RESOLUCIÓN No.

POR MEDIO DE LA CUAL SE OTORGA UN PERMISO DE VERTIMIENTOS Y SE ADOPTAN OTRAS DETERMINACIONES

LA DIRECTORA DE LA REGIONAL VALLES DE SAN NICOLÁS DE LA CORPORACIÓN AUTÓNOMA REGIONAL DE LAS CUENCAS DE LOS RÍOS NEGRO Y NARE, CORNARE.

3. Que funcionarios de la Corporación procedieron a evaluar la información técnica en aras de conceptuar sobre el permiso de vertimientos, generándose el informe técnico **IT-05092 del 14 de agosto de 2023**, en el cual se observa y concluye lo siguiente:

Una zanja principal de 9 m de longitud con seis zanjas en espina de pescado con 5 m de longitud.

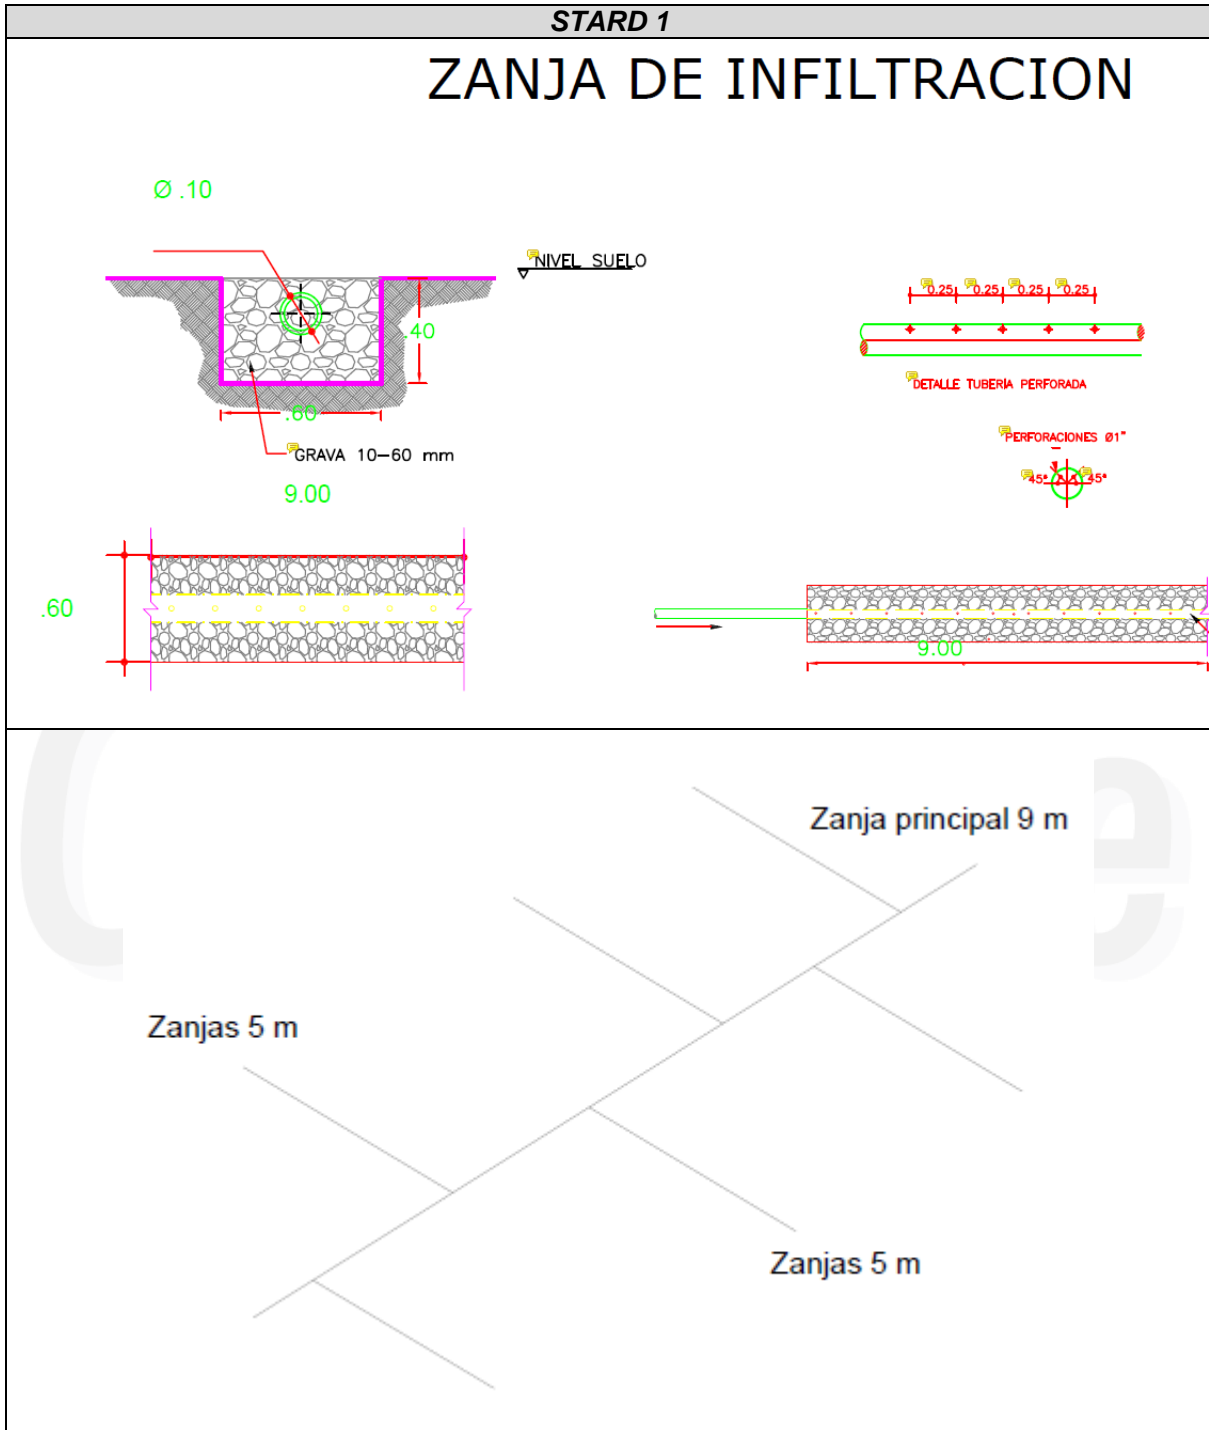
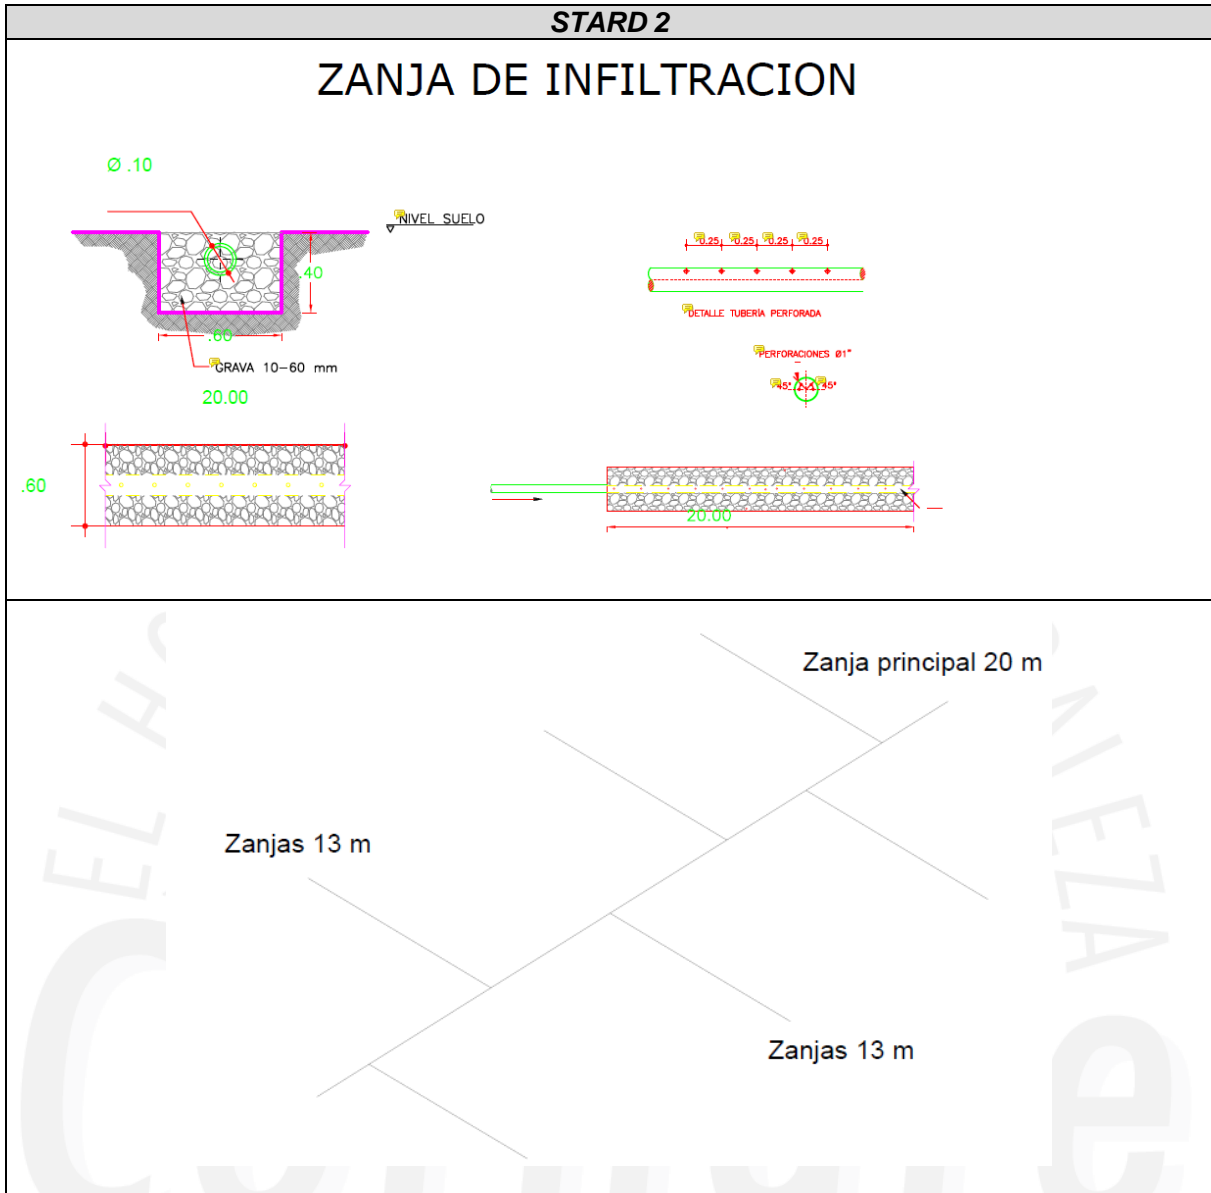
Dando cumplimiento a lo establecido en la Tabla No. 6, se tiene un ancho de zanja de 0,60 m y la longitud de zanja estará dentro del rango recomendado por el RAS 2000.

El campo de infiltración esta aproximadamente a una profundidad de 50 cm, la tubería de distribución estará conformada por tubería PVC de 4" de diámetro con perforaciones espaciadas cada 0.10 m, para el caso de espina de pescado, tanto la tubería de la zanja primaria como las secundarias debe contar con dichas perforaciones.
